マイクロコントローラ技術情報

技術通知 78KOR/KC3-L, KD3-L, KE3-L, IB3, IC3, ID3, IE3 用 インサーキット・エミュレータ QB-78KORIX3 (旧製品名: QB-78KORKX3L) 使用制限事項の件		発行番号	ZBG-CD-10-0007号	1/2
		発行日	2010年1月25日	
		発行部門	NEC エレクトロニクス株式会社 マイクロコンピュータ事業本部 汎用マイコンシステム事業部 開発ツールソリューショングループ 	
文書分類	○ 使用制限事項	バージョンアップ	ドキュメント誤記訂正 (正誤表)	その他
関連資料	QB-78KORIX3 ユーザーズ・マニュアル		資料番号: U19228JJ1V0UM00	
	78KOR/KC3-L, KD3-L, KE3-L, IB3, IC3, ID3, IE3 用インサーキット・エミュレータ QB-78KORIX3 (旧製品名: QB-78KORKX3L) バージョンアップのお知らせ		資料番号: ZBG-CD-10-0008

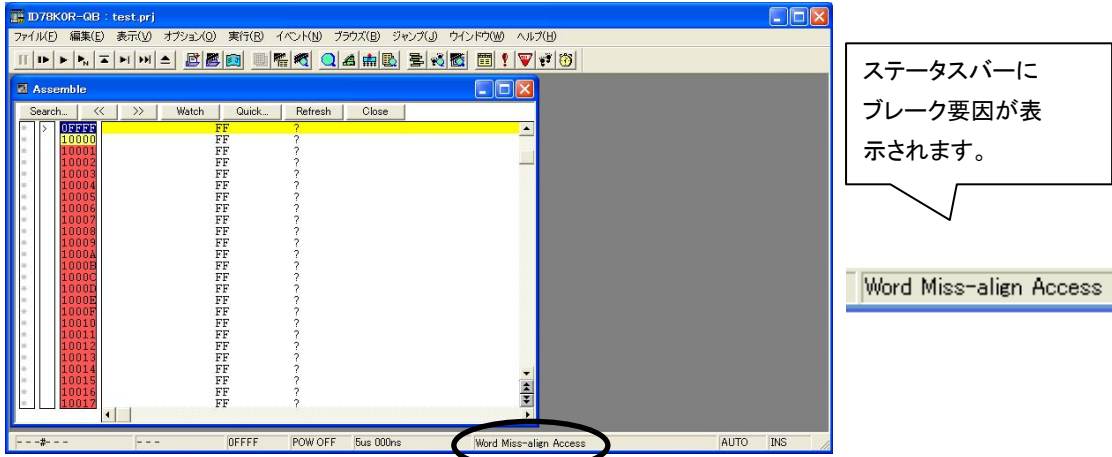
No.7 RAM 上でのプログラム実行について

【内 容】RAM 上で分岐命令を実行し、この分岐先が RAM の奇数番地になる場合、[Wordmiss-align Access]のフェイルセーフ・ブレークが発生します。

【回避策】この制限事項に該当した場合、デバッガのフェイルセーフ・ブレーク設定ダイアログにて、[Wordmiss-align Access]のチェックをはずしてください。

【改善策】管理記号 D 以降で修正されています。

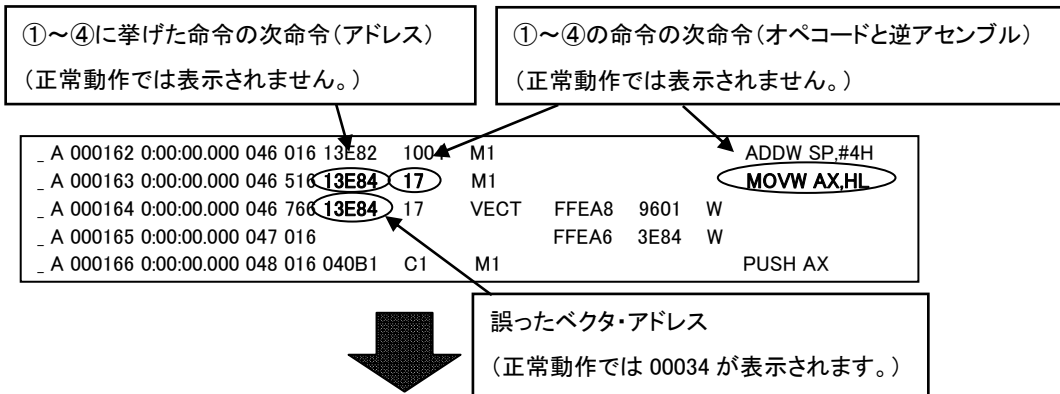
No.9 割り込み発生時のトレースについて (2)

【内 容】特定の条件で割り込み処理が発生するとトレース結果が不正になる場合があります。

[現象]

本来、上記命令実行の直後に、割り込みベクタへ分岐した場合、上記 ~ に挙げた命令の次命令は実行されず、この次命令はトレースに表示されません。しかし、実際には下記の内容がトレースに表示されます。

- ・ ~ に挙げた命令の次命令
- ・ 誤ったベクタ・アドレス

【改善案】次バージョンで修正されます。
